Gegenstand: Festlegung von Laufzeitbeschränkungen für Bremsschläuche der hydraulischen Radbremse

Betroffen: **ASW 24**; alle Baureihen; Type-Certificate LBA 366; alle Werknummern
ASW 24 E; Type-Certificate LBA 859; alle Werknummern

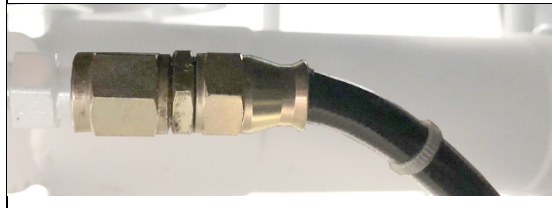
<p>Bremsschläuche alter Bauart aus Gummi, erkennbar an der hier dargestellten Form des Fittings und der Umarmantelung aus Textilgewebe.</p>
	<p>Bremsschläuche neuer Bauart, erkennbar an der hier dargestellten Form des Fittings.</p>

Bremsschläuche **alter Bauart**: Dieser Bremsschlauch ist in regelmäßigen Abständen von 6 Jahren auszutauschen. Befindet sich der Bremsschlauch in gutem Zustand, braucht er nicht ausgetauscht zu werden unter der Bedingung, dass er mindestens alle 100 h auf seinen Zustand überprüft wird.

Bremsschläuche **neuer Bauart**: Dieser Bremsschlauch unterliegt keiner Laufzeitbeschränkung (on condition).
